Oggetto: Procedura di rideterminazione di valutazione di impatto Ambientale per l'Elettrodotto a 380kv "Redipuglia- Udine Ovest". Osservazioni.

Oggetto: Elettrodotto a 380 KV in doppia terna "S.E. Redipuglia – S.E. Udine Ovest" e opere connesse – OPPOSIZIONI E OSSERVAZIONI.

VERIFICA DELLO STUDIO DI IMPATTO AMBIENTALE

Elettrodotto aereo a 380 kV in doppia terna "S.E. Udine Ovest – S.E. Udine Redipuglia" ed opere connesse

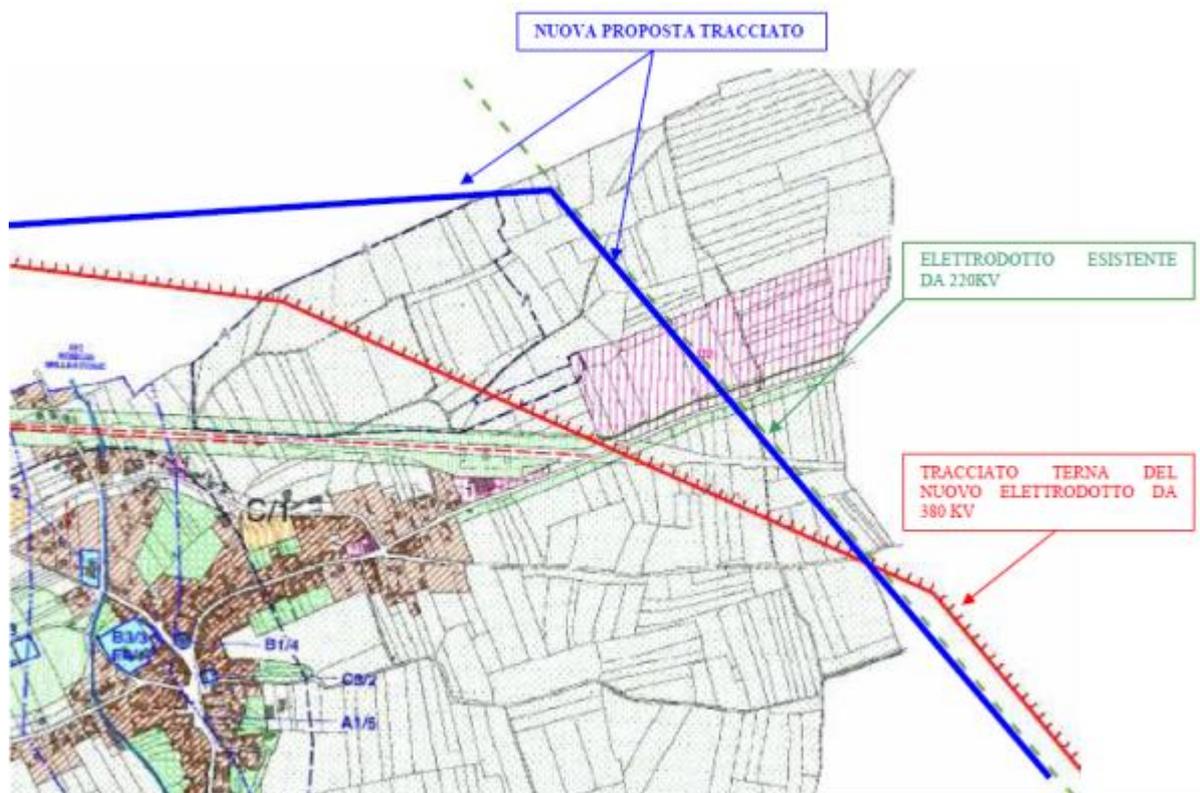
PRESO ATTO che nella relazione del professore Iliceto si legge infatti che *«la trasformazione della linea a 220 KV in doppia terna a 380 kV è possibile con il minore disturbo dell'agricoltura e senza sostanziali modifiche della servitù di elettrodotto»*. Sarebbe inoltre stato possibile modificare i vecchi tralicci aumentando di 7-8 metri l'altezza senza quindi realizzare pali alti circa 60 metri

come invece prevedeva il progetto di Terna. La variante di elettrodotto aereo delineata dal professore - riduceva le necessarie nuove servitù di elettrodotto a circa 26 chilometri, cioè a circa la metà.

Figura 3-1 - Bilancio energetico in Friuli Venezia Giulia

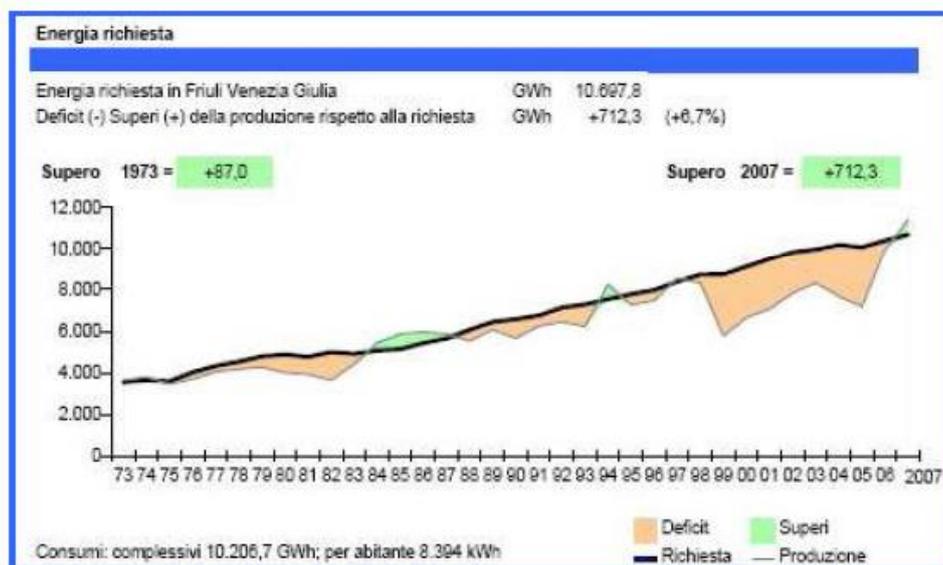
Il trend deficitario degli ultimi anni ha avuto tra il 2006 e il 2007 un'inversione grazie all'entrata in servizio di una nuova centrale elettrica (Cfr Torviscosa).

La crescita dei consumi di energia ha registrato nel 2007 un incremento di circa 1,6% rispetto all'anno precedente (a dispetto del valore medio di crescita nazionale che si è attestato al 0,4%)

Figura 44 - Alternative di tracciato studiate per la Regione FVG

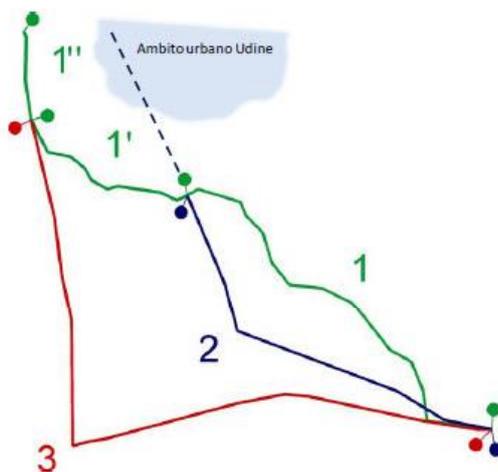
- il tracciato del progetto Terna S.p.A. posto ad autorizzazione (alternativa 1) per le cui cartografie tematiche/valori di dettaglio si rimanda allo SIA;
- un tracciato in adiacenza alle autostrade A4 e A23 (alternativa 2), incluso un ramo che ricalca il tracciato 1, per raggiungere la SE di Udine ovest;
- un tracciato in affiancamento agli esistenti elettrodotti 380 kV Redipuglia – Planais e 380kV Planais – Udine Ovest (alternativa 3), incluso un tratto finale che ricalca il tracciato in autorizzazione (alternativa 1).

Le lunghezze totali sono pari a circa 39 km per le alternative 1 e 2, mentre l'alternativa 3 è decisamente più lunga (ca. 47 km).

7.1.1 Considerazioni sulle opere di mitigazione progettate

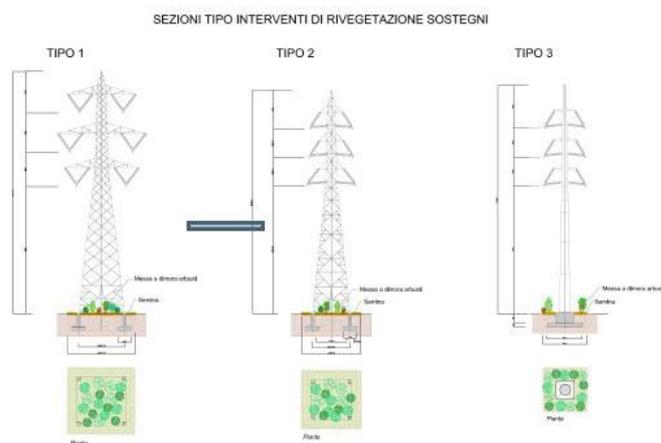
Gli arbusti intorno ai sostegni vanno intesi solo nelle zone di pregio naturalistico, salvo interferenze con gli elementi dell'ecomosaico (ad es. gli arbusti non vanno piantati sui prati stabili dove è casomai pensabile di effettuare dei trapianti in zolla dal cotico erboso originario).
